Syndicat Mixte
des 3 vallées

Service : assainissement non collectif
Objet : Rapport de visite – contrôle de fonctionnement
Date : 3 décembre 2018
N° dossier : 1360 (à rappeler dans toute correspondance)

Dossier numéro : 1360

1360	Echelle : 1/150
Réalisé par : PUJOL Alexandre

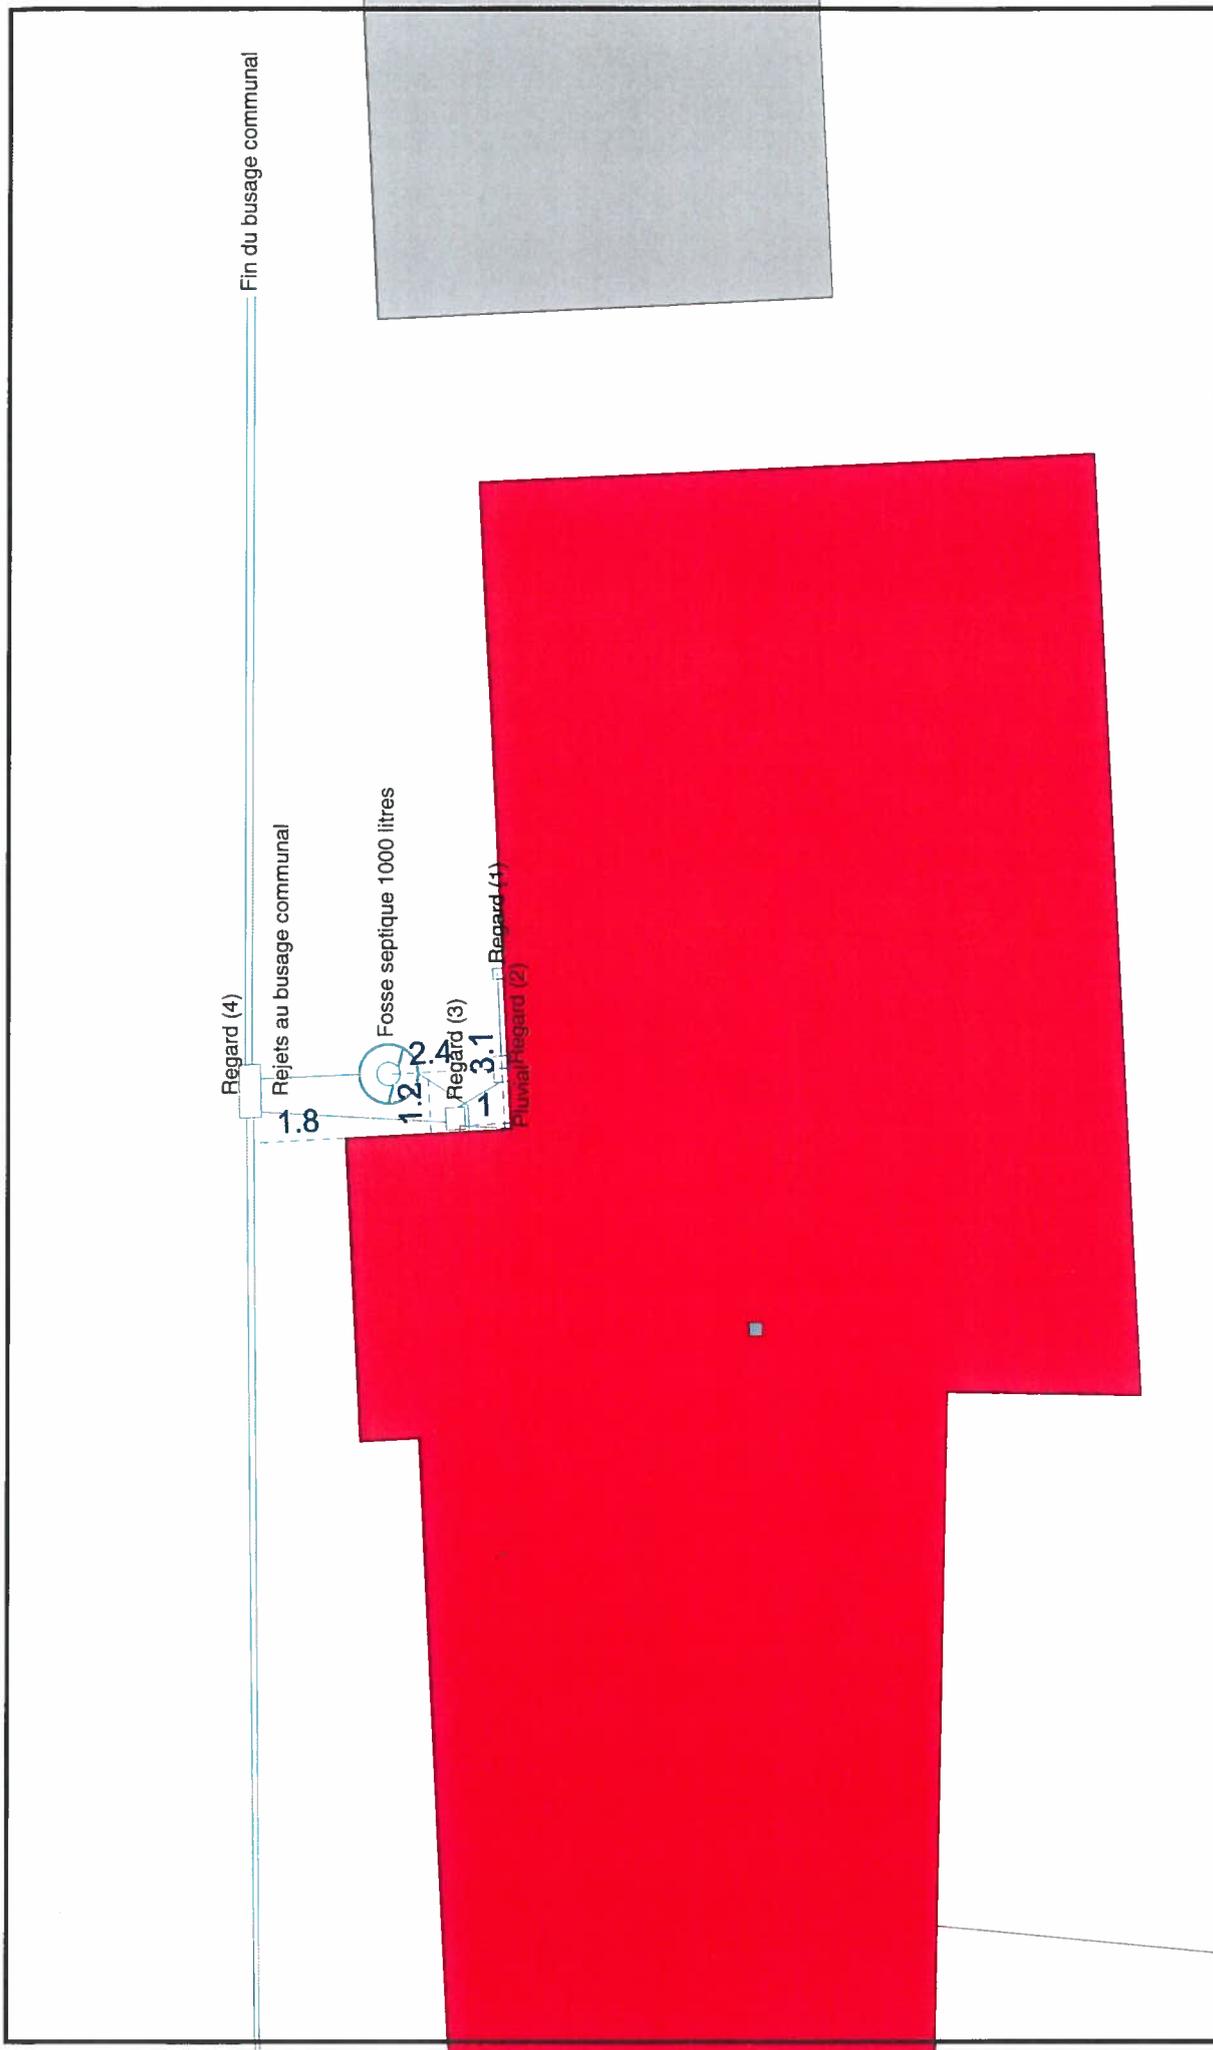
• Dépôt de matière en fond de regard ?	<input type="checkbox"/> OUI <input checked="" type="checkbox"/> NON
• Présence d'odeurs ?	<input type="checkbox"/> OUI <input checked="" type="checkbox"/> NON
• Commentaires sur le regard de collecte : Regard (1) avaloir (grille très oxydée)

• Le regard est-il accessible ?	<input checked="" type="checkbox"/> OUI <input type="checkbox"/> NON
• Le regard est-il affleurant ?	<input checked="" type="checkbox"/> OUI <input type="checkbox"/> NON
• Si oui, présente-t-il des signes d'altération ? (affaissement, corrosion, fissure, déformation...)	<input type="checkbox"/> OUI <input checked="" type="checkbox"/> NON
• Ecoulement au sein du regard correct ?	<input checked="" type="checkbox"/> OUI <input type="checkbox"/> NON
• Stagnation constante d'eaux dans le regard ?	<input type="checkbox"/> OUI <input checked="" type="checkbox"/> NON
• Dépôt de matière en fond de regard ?	<input type="checkbox"/> OUI <input checked="" type="checkbox"/> NON
• Présence d'odeurs ?	<input type="checkbox"/> OUI <input checked="" type="checkbox"/> NON
• Commentaires sur le regard de collecte : Regard (4) accès aux rejets sur le busage communal

• Commentaires sur le regard de collecte : Regard (3) arrivée des eaux de la salle de bain, du regard (2) et d'une descente de pluvial

• Le regard est-il accessible ?	<input checked="" type="checkbox"/> OUI <input type="checkbox"/> NON
• Le regard est-il affleurant ?	<input checked="" type="checkbox"/> OUI <input type="checkbox"/> NON
• Si oui, présente-t-il des signes d'altération ? (affaissement, corrosion, fissure, déformation...)	<input type="checkbox"/> OUI <input checked="" type="checkbox"/> NON
• Ecoulement au sein du regard correct ?	<input checked="" type="checkbox"/> OUI <input type="checkbox"/> NON
• Stagnation constante d'eaux dans le regard ?	<input type="checkbox"/> OUI <input checked="" type="checkbox"/> NON
• Dépôt de matière en fond de regard ?	<input type="checkbox"/> OUI <input checked="" type="checkbox"/> NON
• Présence d'odeurs ?	<input type="checkbox"/> OUI <input checked="" type="checkbox"/> NON
• Commentaires sur le regard de collecte : Regard (2) arrivée des eaux de la cuisine et du regard (1)

Commentaires : Installation non conforme :

- Fosse septique très sous-dimensionnée
- Absence du prétraitement des eaux ménagères
- Absence d'un système de traitement
- Collecte d'une partie des eaux pluviales avec les eaux ménagères.
- Absence d'un système de traitement
- Risque de contact avec des eaux usées non traitées.

- Mise en oeuvre préalable d'une étude d'aptitude des sols à l'assainissement non collectif réalisée par un bureau d'étude (articles 11 et 12 de l'arrêté du 7 septembre 2009 fixant les prescriptions techniques applicables aux installations d'assainissement non collectif recevant une charge brute de pollution organique inférieure ou égale à 1,2 kg/j de DBO5).
- L'intégralité de la filière d'assainissement non collectif devra être créée, après vidange puis dépose ou remblaiement des ouvrages existants.
- Les ouvrages susceptibles d'être mis en place sont listés sur le site <http://www.assainissement-non-collectif.developpement-durable.gouv.fr/agrement-des-dispositifs-de-traitement-r92.html> ou disponibles au Syndicat.
